Deel P 400	Groep 87
Betreft lekkage AC- slang	NO. NL425
	Datum 930119

Service Bulletin

De AC-slang van de AC-compressor naar de condensor en accumulator kan lekken.

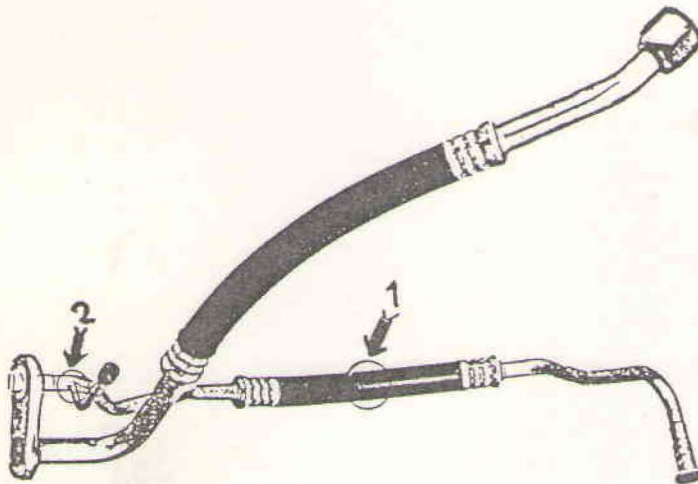
De lekkage van deze slang kan veroorzaakt worden door de twee volgende oorzaken:

- 1) Lekkage van het rubber deel van de slang van de AC-slang door doorschuren tegen de steun van de elektrische ventilator (zie nr. 1 van de tekening).
- 2) Lekkage van de soldeerverbinding rond de vulnippel (zie nr. 2 van de tekening).

Vervang de AC-slang door een nieuw type, de ligging van de slang is gewijzigd en de vulnippel is vervallen. Vullen van het AC-systeem moet met behulp van het Volvo vulstation via de lage drukzijde. Onderdeelnummer nieuwe slang 347066-6.

De nieuwe AC-slang is in productie genomen vanaf de volgende ch.nr.'s
440/460 : 345457 >
480 : 581755 >
